MRAe

**Avis conjoint sur le projet de centrale photovoltaïque au sol à
Sainte-Menehould (51) porté par la société Third Step Energy
et
sur la mise en compatibilité n°2 du plan local d'urbanisme (PLU) de
la commune de Sainte-Menehould (51) emportée par déclaration du
projet**

n°MRAe 2023APGE31
n°MRAe 2023AGE28

Figure 3 : Extrait du plan de zonage suite à la mise en compatibilité du PLU

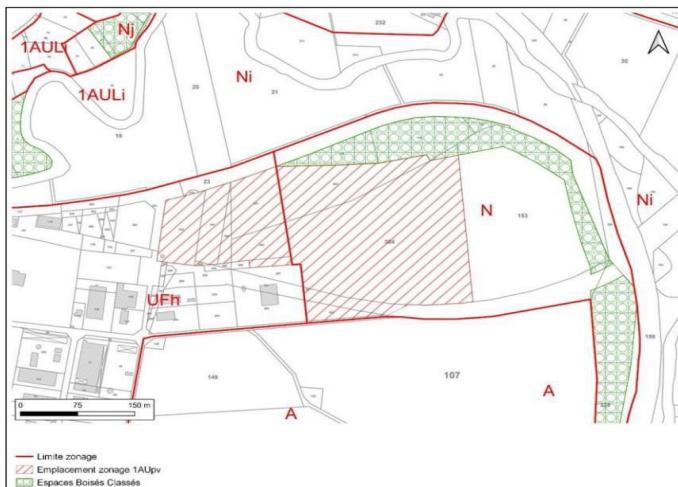
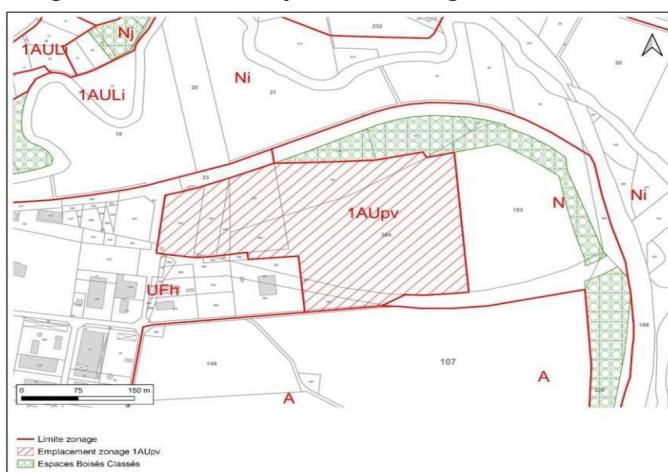
PLU en 2020. La figure 3 (ci-dessous) indique la nouvelle affectation des sols avec la création des secteurs en zone 1AUpv dédiés au parc photovoltaïque.

Figure 4 : Principaux éléments du projet photovoltaïque

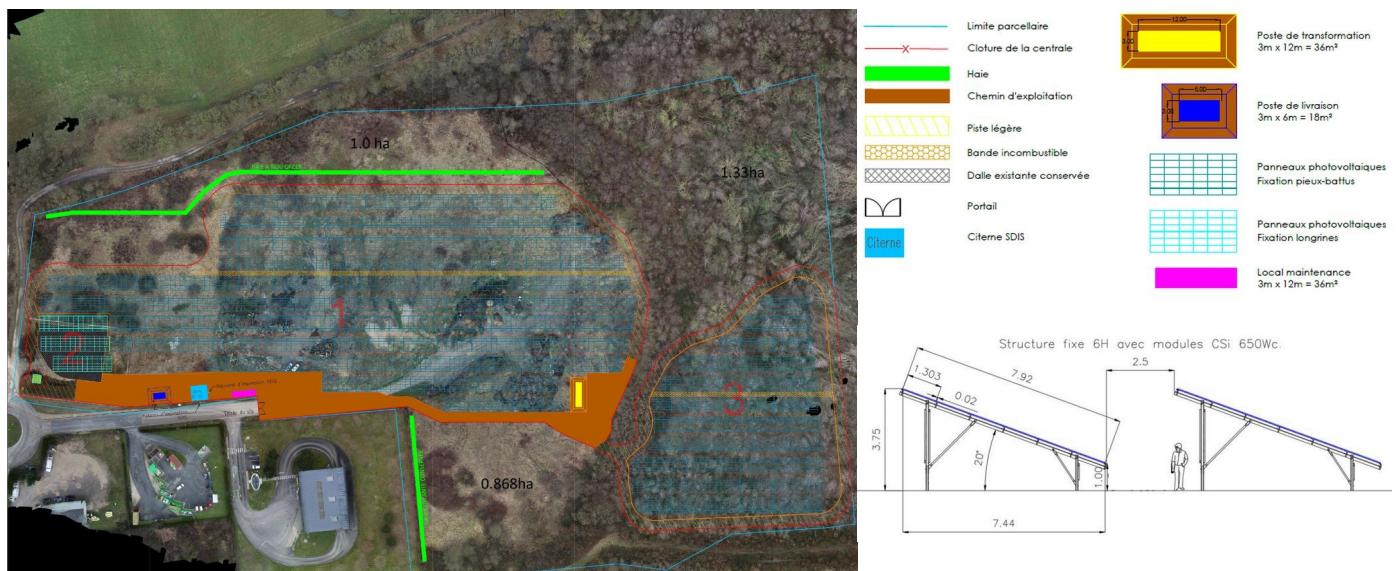
Concernant l'ancre au sol, le dossier précise que des pieux battus ancrés dans le sol seront privilégiés pour la majeure partie des tables (**1 560 pieux prévus enfouis jusqu'à une profondeur de 2 m**). Des longrines seront utilisées pour les tables au sud-ouest du projet, car elles s'implantent sur une dalle en béton qui sera conservée (ancienne station-service avec une zone de stockage de fioul). Toutefois, une étude géotechnique en amont des travaux permettra de définir les caractéristiques précises des fondations.

L'Ae s'interroge sur l'opportunité de l'usage de pieux battus ancrés dans le sol sur le site d'une ancienne décharge.

Afin de caractériser les enjeux relatifs aux eaux souterraines, l'Ae recommande de compléter le dossier par les impacts sur les eaux souterraines liés aux technologies d'ancrage retenues.

Elle recommande au pétitionnaire de prendre toutes les dispositions pour éviter tout rejet ou infiltration dans le sol de matières susceptibles de contaminer les eaux souterraines, pendant la phase de chantier et la phase d'exploitation.

La centrale utilisera des modules photovoltaïques en silicium monocristallin ou polycristallin. L'Ae précise qu'il existe des modules photovoltaïques cristallins multicouches qui présentent l'avantage, par rapport à la technologie monocouche, de capter de l'énergie sur les deux faces, ce qui améliore le rendement (de 8 à 15 % supplémentaires pour atteindre un rendement de 25 %²⁶).

L'Ae recommande au pétitionnaire de compléter le dossier par une analyse comparative des différentes technologies des cellules photovoltaïques et de retenir celle ayant le moindre impact environnemental, tant au moment de la conception des modules, de l'exploitation de la centrale photovoltaïque que lors du recyclage des modules.

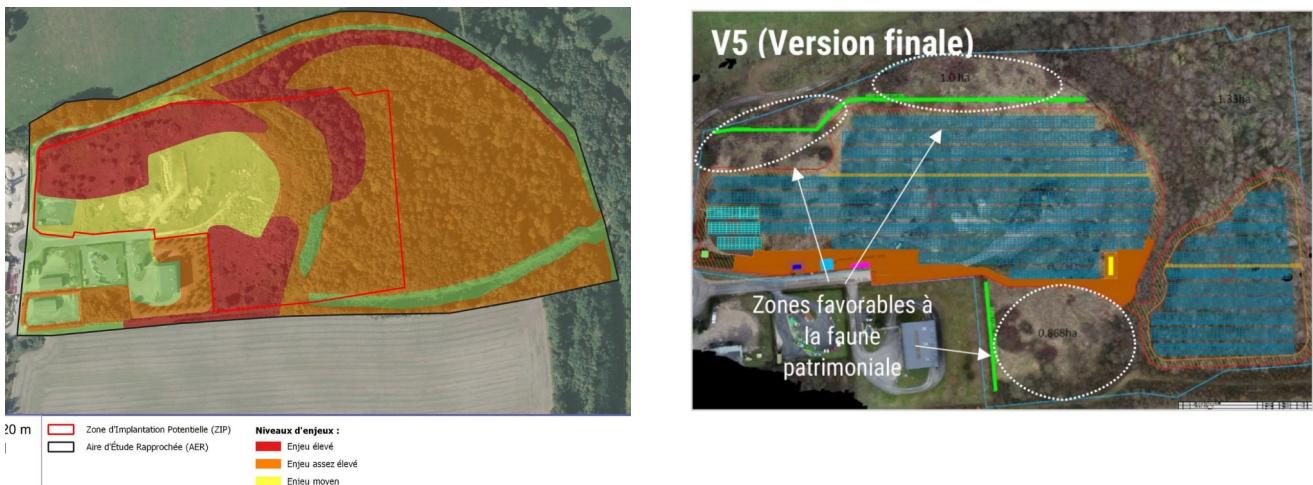
- exclusion des zones à forts enjeux écologiques dans l'implantation du projet (Cf. figure 5, ci-après) ;
- réalisation des travaux de terrassement et de défrichement entre septembre et octobre afin d'éviter la période de reproduction des espèces ;
- passage d'un écologue avant le début des travaux pour vérifier l'absence de cavités favorables aux chiroptères ;
- balisage préventif des travaux ;
- évacuation des matériaux de la zone du chantier potentiellement source d'abris qui pourraient attirer les reptiles
- mise en place d'une clôture perméable à la petite et moyenne faune ;

Concernant la trame verte et bleue et les boisements défrichés (1,1 ha), l'Ae regrette que le pétitionnaire n'ait pas évité totalement les habitats forestiers, ou à défaut n'ait pas proposé de mesures de compensation.

L'Ae réitère sa recommandation d'éviter le défrichement des milieux boisés sur le site du projet.
